Straßen.NRW  
Straßenverkehrsbehörde Herzogenrath  
Straßenverkehrsbehörde Würselen

Datum: 26.4.2020

## Stellungnahme zur L223 Herzogenrath-Würselen

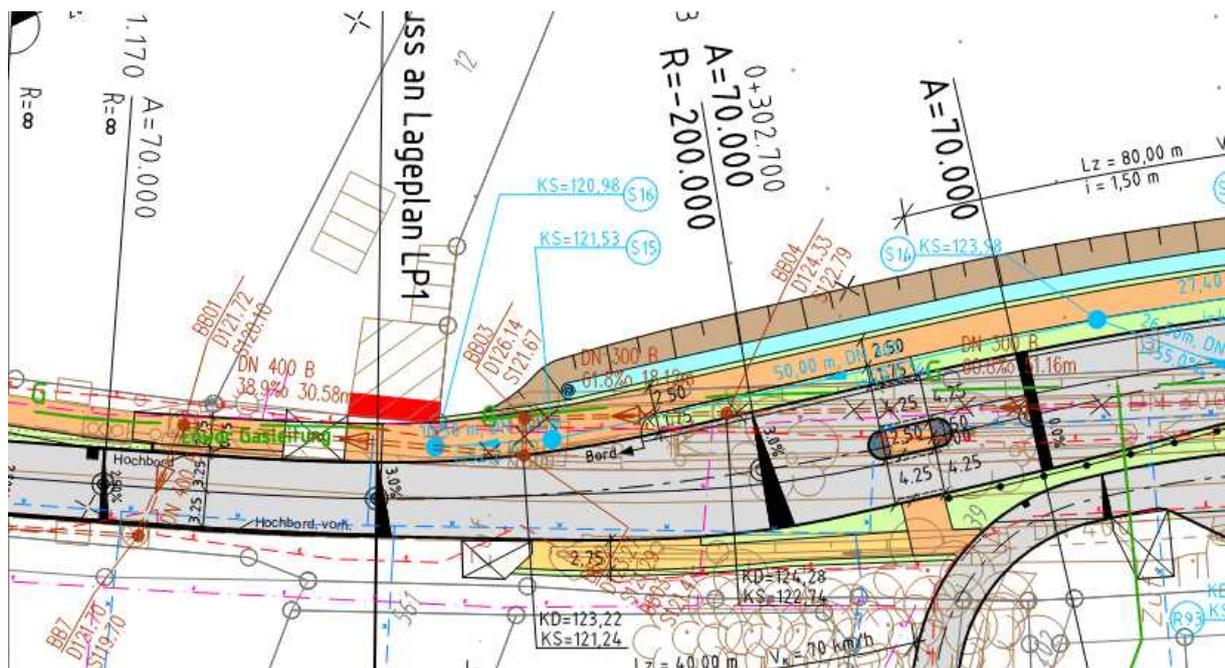
1.1: Wieso sind hier die abgeschrägten Borden in Kombination mit Sperrflächen für Sehbehinderte auch im Fußgängerbereich?

1.1: Der „Hubbel“ für die PKW wurde schön glatt ausgeführt. Wieso wurde das nicht auch für die Radfahrenden so komfortabel gebaut?

1.2: Die Radwegefurt wurde sowohl auf der Fahrbahn wie auch bei den Radwegen in rot ausgeführt, jedoch nicht komplett für den umlaufenden Radweg. Wieso ist der Fahrradbereich nicht glatt durchasphaltiert und insbesondere durchgängig eingefärbt?

1.3: Die Benutzungspflicht des Radwegs in Richtung Herzogenrath soll aufgehoben werden. Dies wurde bei einem Ortstermin mit Herrn Reinartz vor etwa 2 Jahren so angekündigt. Trotzdem wurde er rot gepflastert und mit Schild versehen. Hier wäre eine saubere Führung auf die Fahrbahn sinnvoller gewesen, wie von uns bereits vorgeschlagen wurde.

## 2. Gefahrenstelle

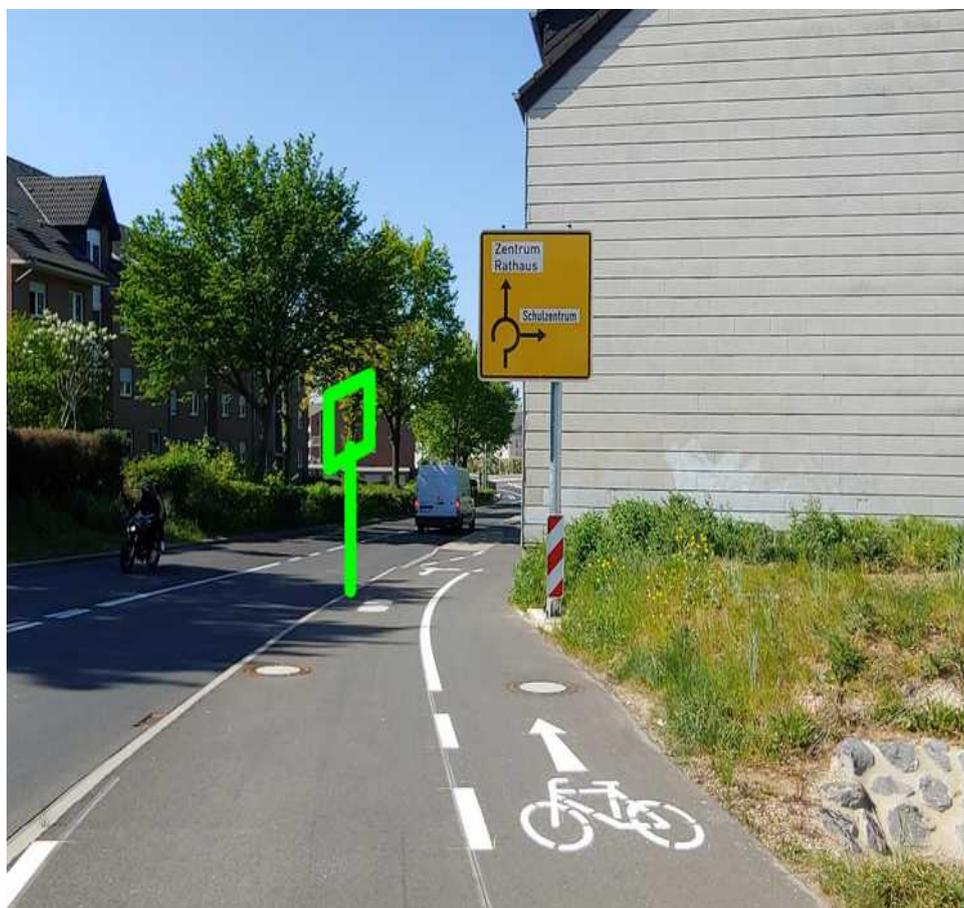
2.1 Hier werden die Radfahrende in Richtung Herzogenrath Zentrum dicht an das Haus herangeführt. Gegenverkehr (sowohl Fußgänger wie auch Radfahrende auf der falschen Seite) ist aber erst sehr spät zu erkennen, hier kann es zu Kollisionen kommen. Hier könnte vielleicht ein Spiegel helfen, der parallel zur Fahrbahn aufgestellt wird. Sinnvoll wäre es auch, auf die Gefahrenstelle hinzuweisen.

### 3. Kreuzungsbereich

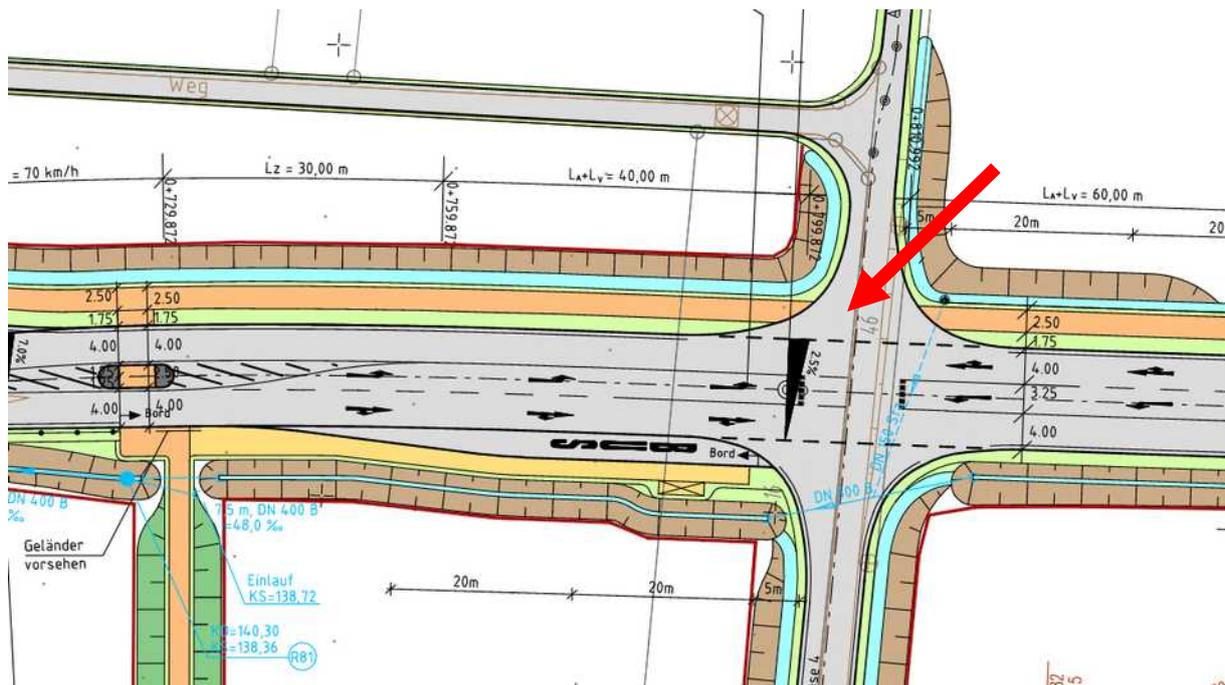
3.1 Hier wurde der Radweg bei der Kreuzung vorbildlich mit rotem Belag ausgestattet. An allen anderen Stellen des Neubaus wurden für Sehbehinderte spezielle Vorkehrungen getroffen, die hier fehlen. Wurden diese vergessen oder sind sie an dieser Stelle nicht notwendig?

## 4. Beschilderung

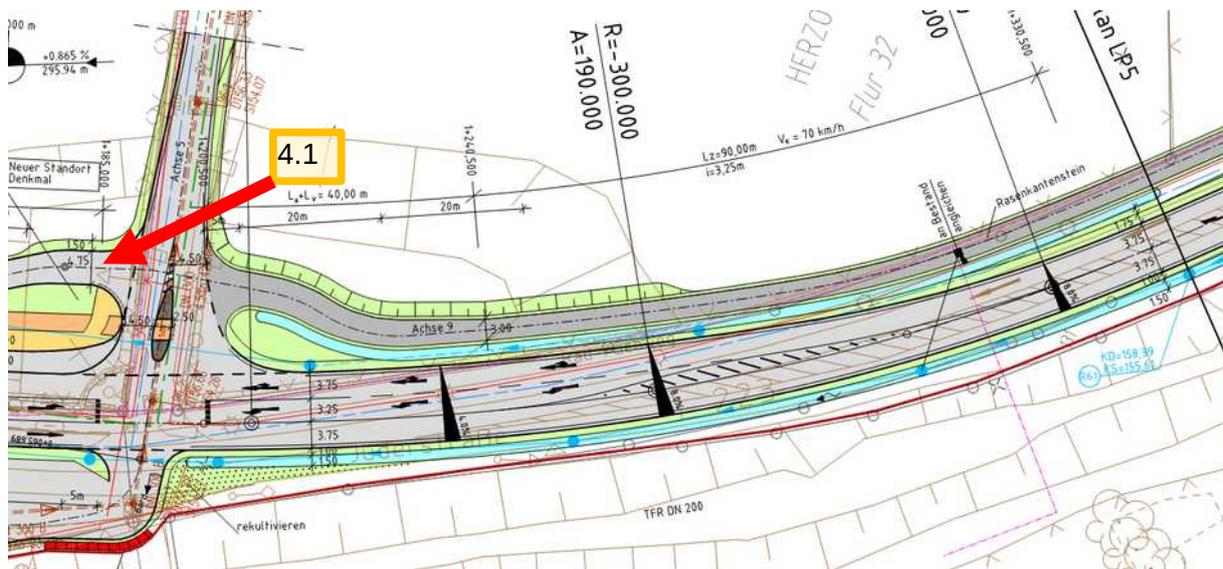
4.1 Hier ist für die Stichstraße Tempo 20 ausgeschildert. Das bedeutet, dass Radfahrende ohne Grund langsamer fahren müssen als auf dem restlichen Abschnitt. Ein Grund hierfür ist nicht erkennbar. Hier sollte die Geschwindigkeit auf 30km/h erhöht werden.

4.2 Mitten auf dem Radweg wurde über die volle Breite des Radwegs eine Baustelle eingerichtet. Das handgeschriebene Schild „Radfahrer abstiegen“ ist sehr besonders, wenn auch völlig bedeutungslos. Hier fehlt auf jeden Fall das Schild Achtung Baustelle. (die Baustelle ist inzwischen wieder aufgehoben, das Bild wurde am 16.4.2020 aufgenommen).

## 5. Kreisverkehr Forstumer Straße

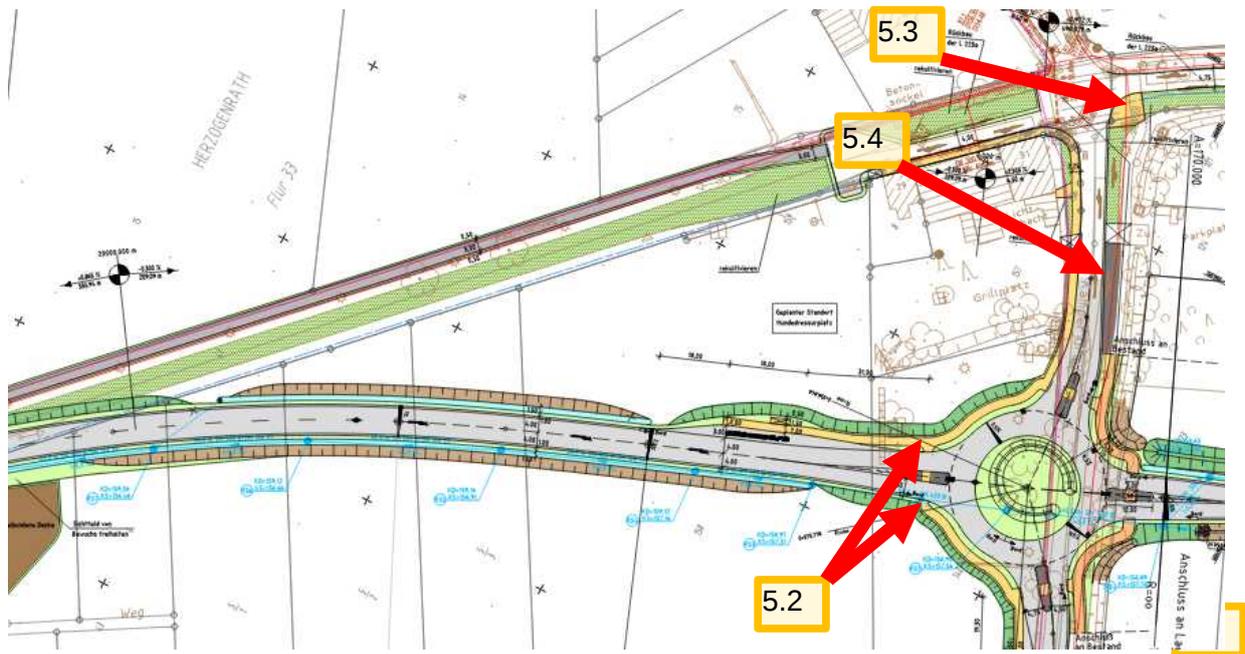
5.1 Der Radweg wurde hier mit zwei zu scharfen Kurven gebaut. Dies ist insbesondere morgens bei Schülerverkehr / Gegenverkehr ein Risiko. Die Vorfahrt-achten-Schilder stehen auf beiden Seiten zu nah neben dem Radweg. Hier besteht die Gefahr, dass Radfahrende in schräger Kurvenfahrt mit dem Schild kollidieren. Vorschlag: das vordere Schild auf die gegenüberliegenden Seite des Radwegs verschieben, das auf der anderen Straßenseite an den Mast mit dem Kreisverkehrsschild. Die Schilder sollten auch in Richtung der ankommenden Radfahrenden gedreht werden, damit sie besser erkennbar sind.

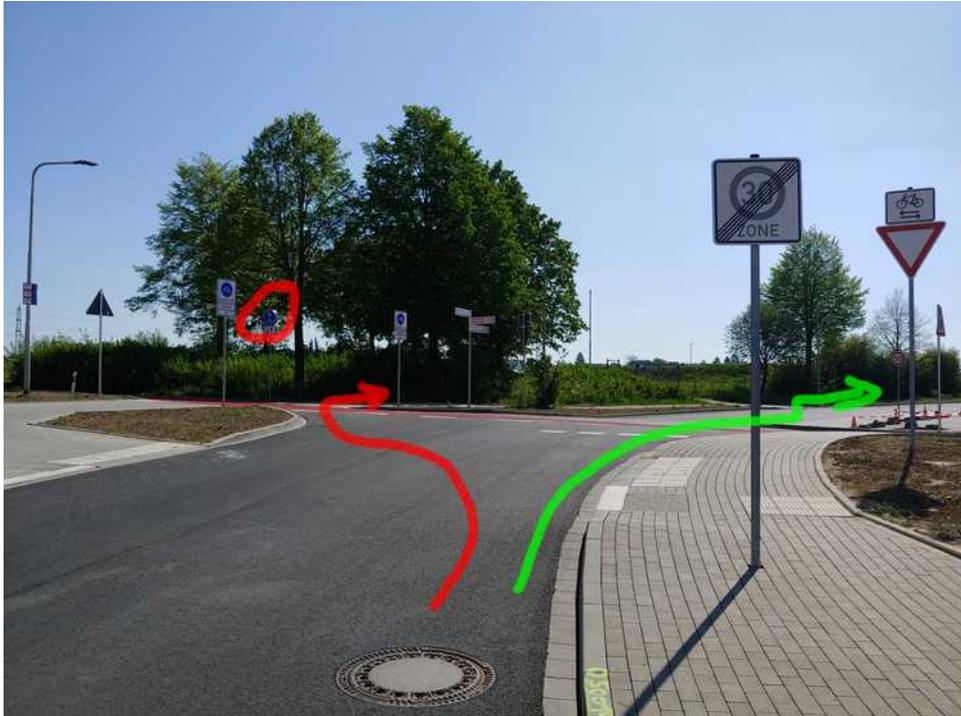
5.1 In beiden Kurven befindet sich Schotter, der sich von dem Nebenbereich gelöst hat. Hier wurde bereits einmal vor einigen Monaten gefegt, dass muss aber alle paar Monate wiederholt werden, damit die Sturzgefahr für Radfahrer verringert wird.

5.2 Auf diesem Teil des Kreisverkehrs sind nur Fußgänger erlaubt. Dies ist allerdings durch die Bauweise nicht erkennbar: die Übergänge sind identisch zu den auf der gegenüber liegenden Seite des Kreisverkehrs, einschließlich Sperrflächen für Sehbehinderte. So besteht die Gefahr, dass Radverkehr auch auf dieser Seite des Kreisverkehrs fährt. Dies konnten wir während unserer Befahrung auch mehrfach beobachten.

5.3 Die Zufahrt auf den linksseitigen Radweg in Richtung Kreisverkehr / Pley ist sehr ungünstig gelöst. Zum Einen ist die Kurvenführung nur etwas für geübte Radfahrer. Andererseits ist schwer erkennbar, dass das linksseitig aufgestellte Schild Kombiniertes Rad-/Fußweg für die Weiterfahrt gerade aus gilt (roter Pfeil und Kreis). Günstiger wäre hier eine spätere Führung auf die linke Seite.

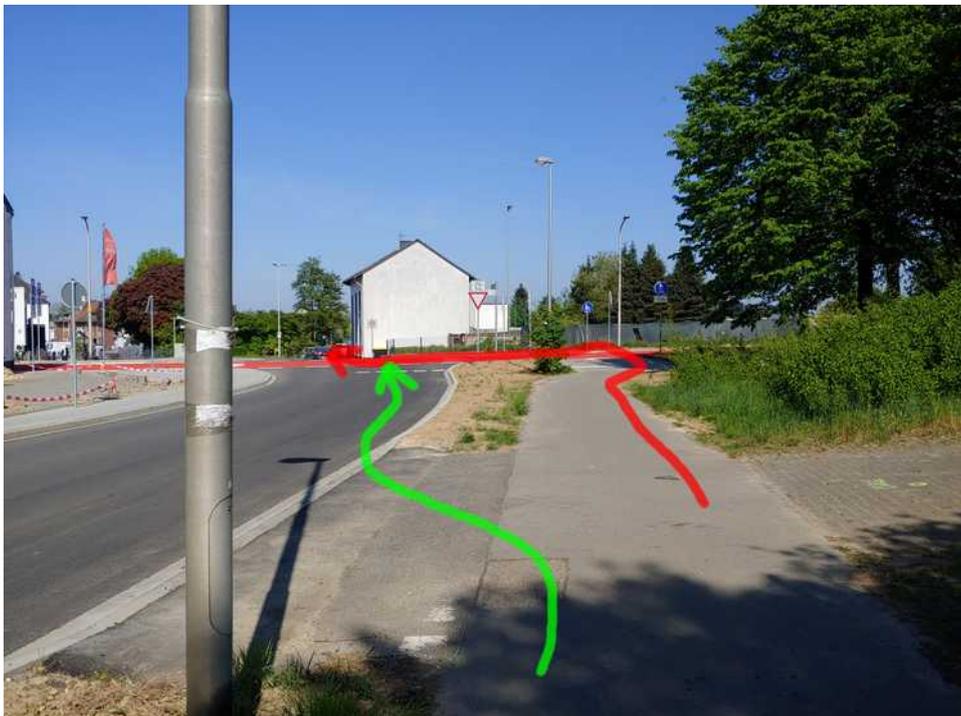
5.4 Kommend vom Kreisverkehr / aus Pley ist die Geradeausfahrt schwierig. Hier wäre eine Ableitung auf die nebenliegende Straße günstiger, weil keine scharfen Kurven gefahren werden müssen und der Kreuzungsbereich großzügiger ist.

## 6. Fahrradstraße / Radweg

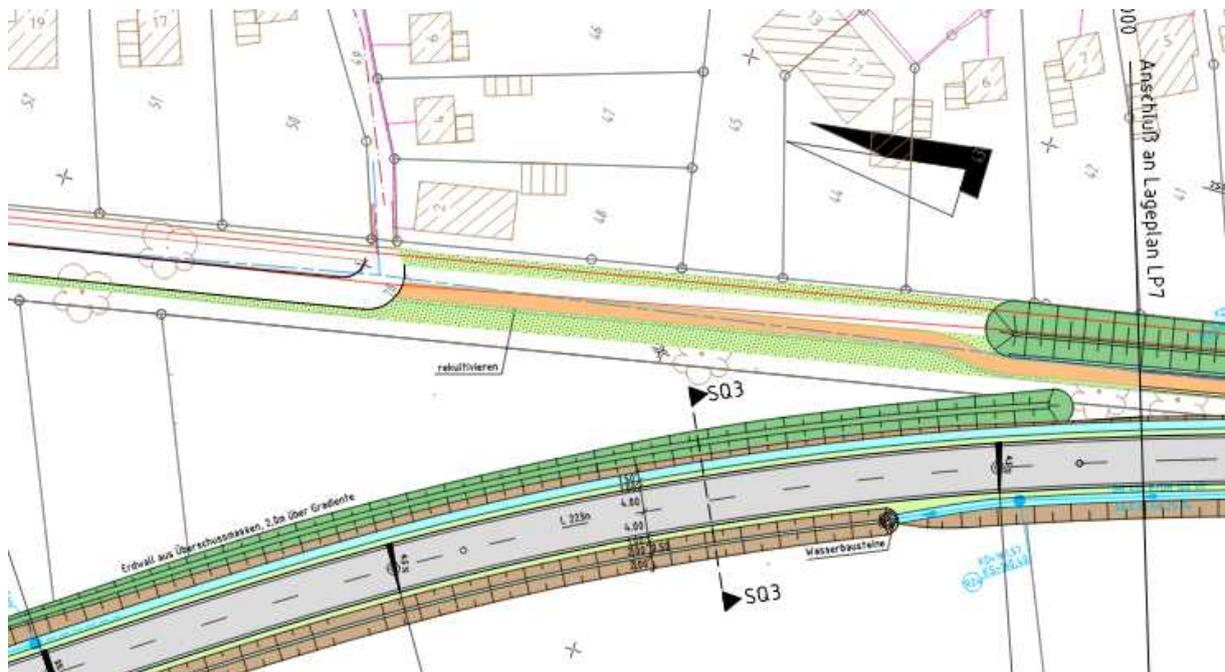
6.1 Der Übergang zwischen Fahrradstraße und kombiniertem Rad- und Fußweg ist merkwürdig beschildert. Die Schilder Verbot für Fahrzeuge aller Art und Radfahrer frei sind überflüssig, da der benutzungspflichtige Rad- und Fußweg ja schon erklärt, dass Radfahrende hier fahren dürfen und motorisierter Verkehr eben nicht. Die weiße abbiegende Linie ist irritierend, da sie darstellt, dass die Straße abbiegt und nicht überfahren werden soll. Hier soll die Linie entweder unterbrochen oder gestrichelt sein.

6.2 Entlang des neuen Radwegs gibt es einen Graben und scharfe Kanten. Hier könnte ein Radfahrer abrutschen und stürzen, insbesondere bei Dunkelheit. Dieser Graben sollen aufgefüllt werden, wie das auch auf der gegenüberliegenden Seite gemacht wurde.

## 7. Kreisverkehr Niederbardenberger Straße

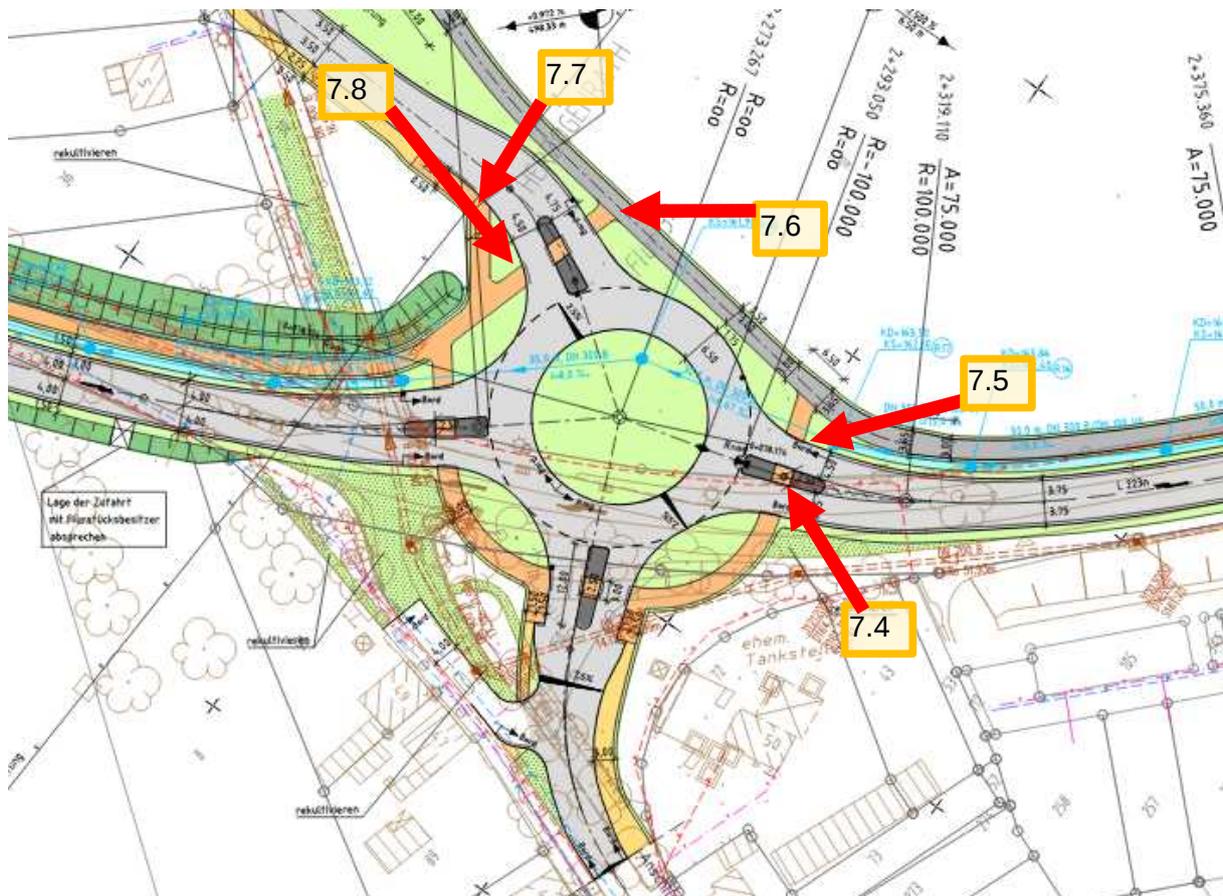
7.1 Abbiegen nach rechts ist hier gefährlich: der Winkel ist für ungeübte Radfahrer zu groß. Außerdem ist die Sturzgefahr durch den Schotter im Kurvenbereich sehr hoch. Dieser sollte asphaltiert werden.

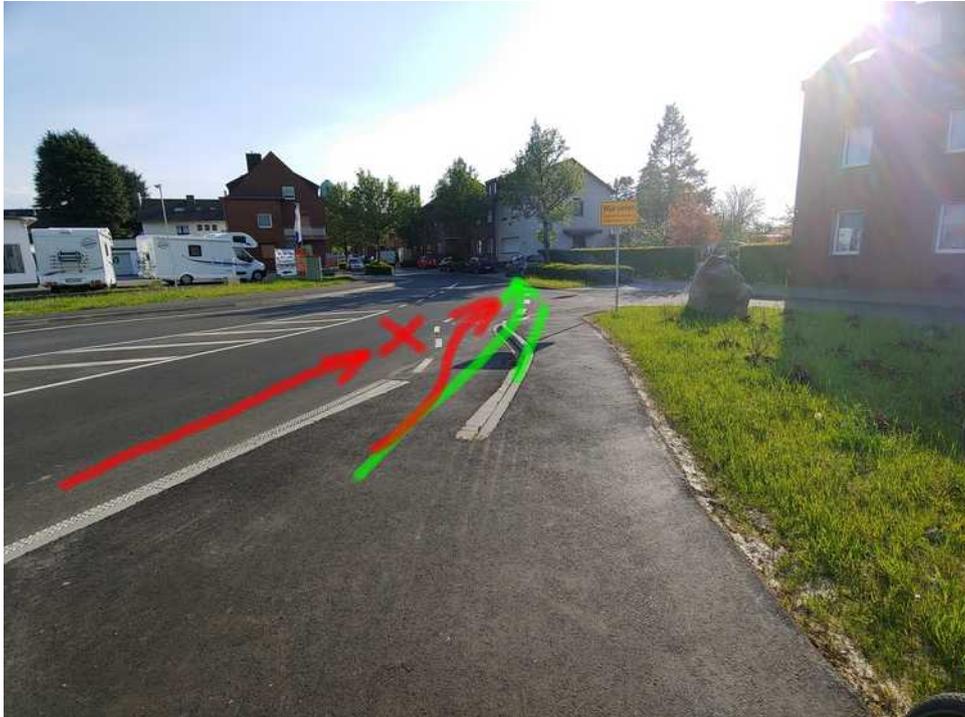
7.2 Die Führung auf die Fahrbahn ist eine echte Nullabsenkung: so sollten alle Übergänge sein. Allerdings birgt die Verschwenkung des Bordsteins und der gestrichelten Linie die Gefahr eine Kollision mit einem von hinten kommenden PKW. Hier wäre es besser, diese Verschwenkung zu entfernen und statt der gestrichelten eine durchgezogene Linie aufzubringen.

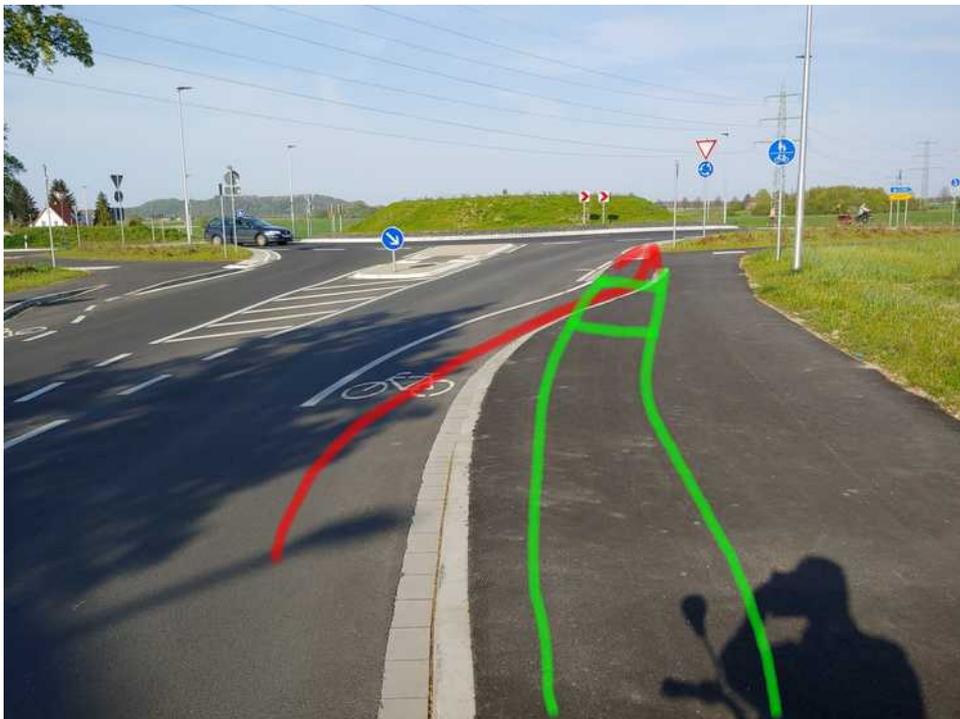
7.3 Durch die Verschwenkung des Bordsteins fahren PKWs über die durchgezogene Linie. Durch die Entfernung dieser Verschwenkung können sowohl die Radfahrer wie auch die PKWs geradeaus fahren.

7.4 Der Gullideckel stellt eine Gefahr für Radfahrer dar, da die Reifen zwischen den Rillen einsinken können. Dieser muss entweder versetzt werden oder der Deckel muss getauscht werden.

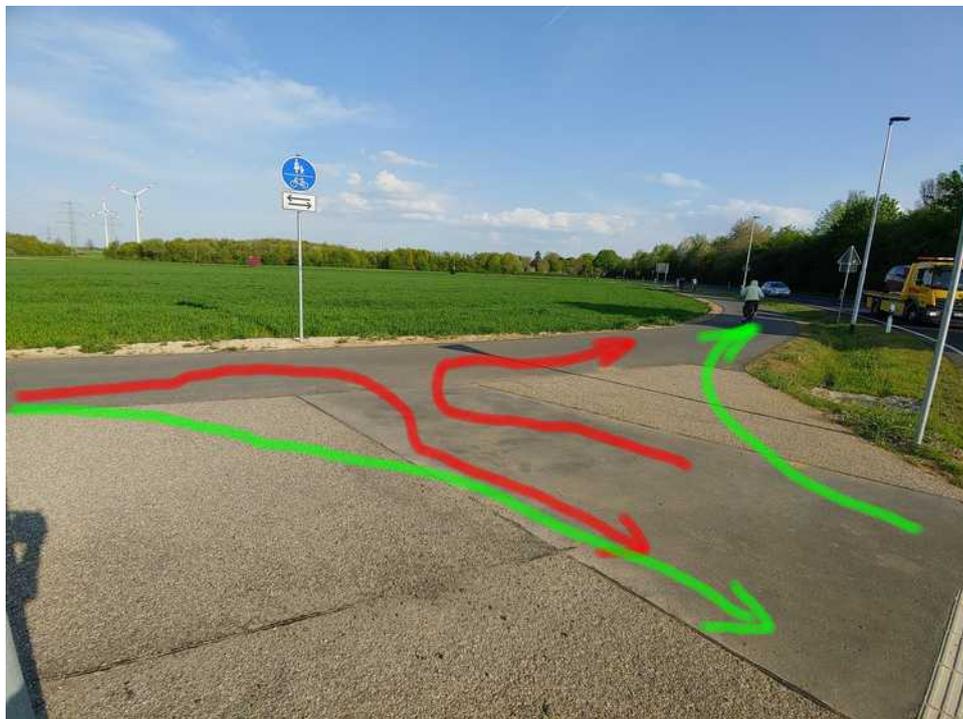
7.5 Die Verbindung zwischen dem Radweg / Wirtschaftsweg und dem Kreisverkehr ist für einige Meter gerade asphaltiert. Links und rechts davon besteht im Moment Sturzgefahr durch losen Schotter. Auch wenn dieser irgendwann festgefahren ist, ist es nicht erkennbar, dass dies kein loser Schotter ist (vergleiche mit 7.1). Hier sollte der Kurvenbereich auch asphaltiert sein.
